Projet agricole et photovoltaïque sur les communes de Fabrezan et de Camplong d'Aude

Livret QR n°2

Réponses des porteurs de projet aux questions du territoire

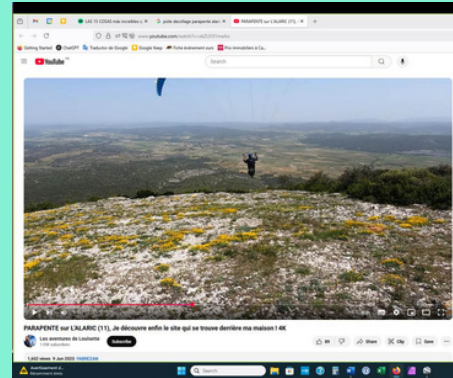
Une bande libre de panneaux de 25 m est prévu sur les bords de la D212. Quid les deux autres chemins qui relient Camplong et Fabrezan ?

Concernant les deux autres chemins qui relient Camplong et Fabrezan, une bande libre de panneaux entre 12,5m et 15m (en fonction des endroits) sera présente. Elle correspond à la place nécessaire pour l'installation de haies ainsi qu'au maintien d'une bande libre de 8m entre la clôture et les premiers panneaux permettant une bonne gestion agricole des parcelles.
